Relatório de Fiscalização

RELATÓRIO DE FISCALIZAÇÃO TÉCNICA DO SISTEMA DE ESGOTAMENTO SANITÁRIO DO MUNICÍPIO DE SALTO

PRESTADOR: SERVIÇO AUTÔNOMO DE ÁGUA E ESGOTO - SAAE SALTO

Verificação de Não Conformidades

Foto 8 - Vazamento no decantador

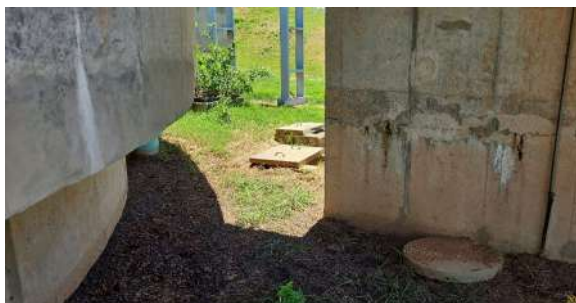
[ETE8.16] Observações

Foram verificados
vazamentos nas
paredes dos reatores 1,
3 e 4 e do decantador.
Contudo, este item já
foi apontado em
fiscalização anterior e
segue no devido
processo sancionatório,
não sendo apontado
aqui novamente para
evitar duplicidade sem
estar findado o
processo anterior.

Foto 9 - Ausência de soprador reserva

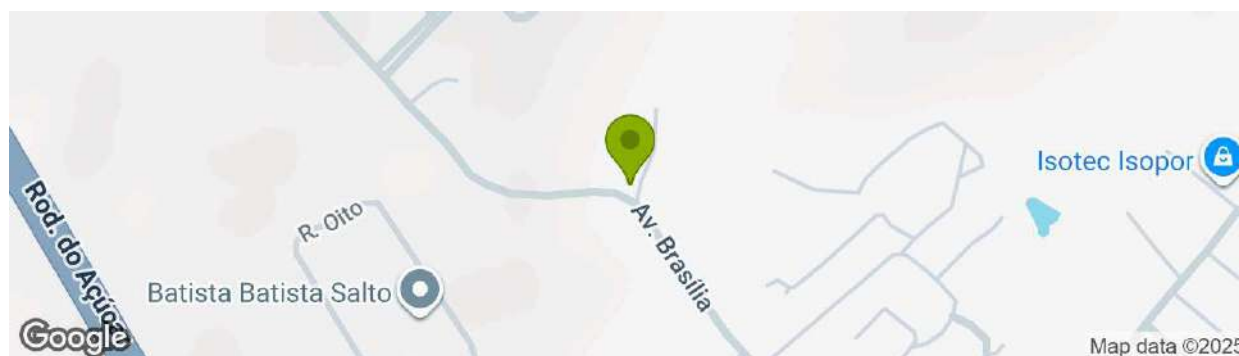
Durante a fiscalização, foi verificado que ainda permanecem irregularidades constatadas em fiscalização anterior, como: **a)** Tubulações entupidas na entrada dos reatores (3 e 4) (Fotos 4, 5, 6 e 7). Como este item já foi apontado fiscalização anterior e segue no devido processo sancionatório, não será apontado aqui novamente para evitar duplicidade. Contudo, foram observadas outras irregularidades, que resultam em novo apontamento, o qual o

prestador deve resolver conjuntamente com o apontamento anterior:

- 1 novo)** Tubulações corroídas nos reatores UASB (3 e 4) (Fotos 1, 2 e 3);
- 2 novo)** Ausência de soprador reserva (o antigo havia sido destruído por causa de incêndio no local) (Foto 9). É necessário equipamento reserva de modo a garantir funcionamento adequado do processo de aeração;
- 3 novo)** Aeração irregular nos tanques, comprometendo a eficiência do tratamento (Foto 8).
